**Gmina Kościerzyna
ul. Strzelecka 9
83-400 Kościerzyna**

ZP.271.8.2024

WYJAŚNIENIE I ZMIANA TREŚCI SWZ

dotyczy postępowania o udzielenie zamówienia publicznego prowadzonego w formie elektronicznej za pośrednictwem Platformy Zakupowej dostępnej pod adresem https://platformazakupowa.pl/pn/ug_koscierzyna w trybie podstawowym bez negocjacji na podstawie art. 275 pkt 1 ustawy z dnia 11 września 2019 roku na „**Budowa Hali Sportowej w Łubianie**”.

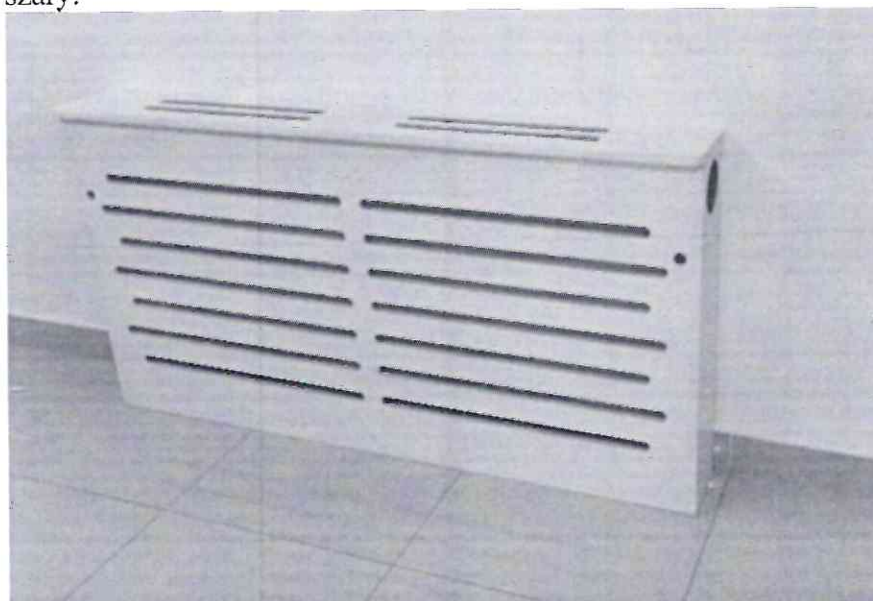
Prosimy o dosłanie aranżacji piwnic.

Rzuty aranżacyjne pokazują umeblowanie, umeblowanie piwnic nie jest przedmiotem Zamówienia. Rzut piwnic pokazano na rys. A_01
